**MODELE** : Four standard MATERIA de production avant semaine 19/2021

**SUJET** : Le joint de porte se détache de la cavité du four

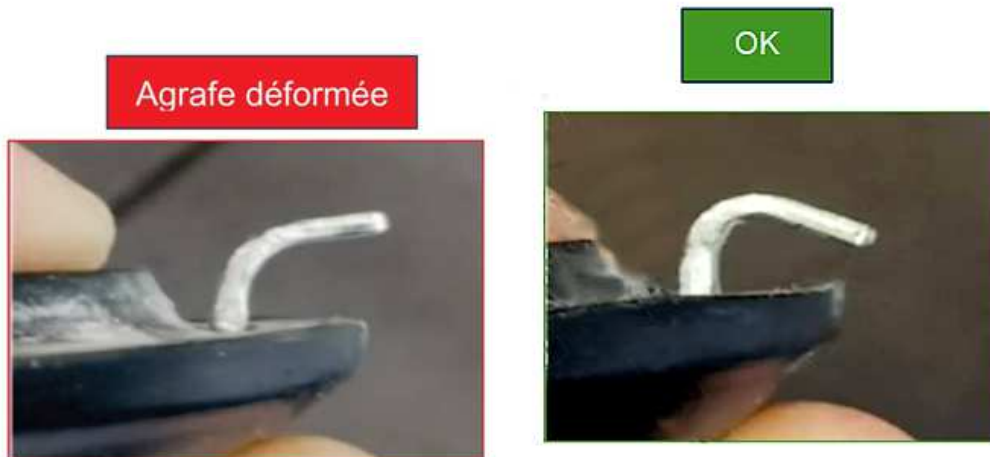
Dans le cas où le joint de porte se détache de la cavité et qu'il est impossible à remonter, veuillez le remplacer par un nouveau, sous la référence. Celui-ci a été amélioré au niveau des agrafes de maintien à la cavité du four.
